品番	HH03014S	品名	化粧キャップ	1 / 3
----	----------	----	--------	-------

衛生陶器補修品互換性情報 No. E0004

件名 大便器化粧キャップユニットの互換性

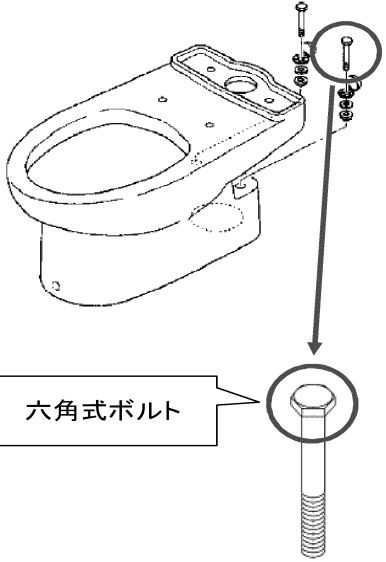
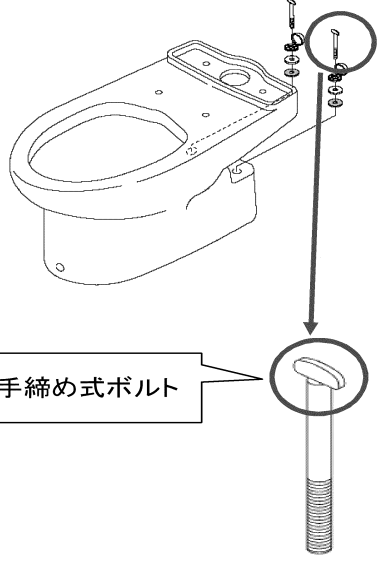
新旧製品識別方法

■旧型品番
 化粧キャップ:HH03007
 HH03008
 HH03014

六角式ボルト

■新型品番
 化粧キャップ:HH03007S
 HH03008S
 HH03014S

手締め式ボルト

《ポイント》
 旧型品はボルトの頭が、六角ねじ式、新型品は手締め式になっています。
 六角ねじですとスパナで締め込み過ぎ、排水ソケットを割ってしまう恐れがあるため、それを防止する意味で改善されました。
 化粧キャップや化粧パネルが付きまますので、外観上は何も変わりなく互換性もあります。
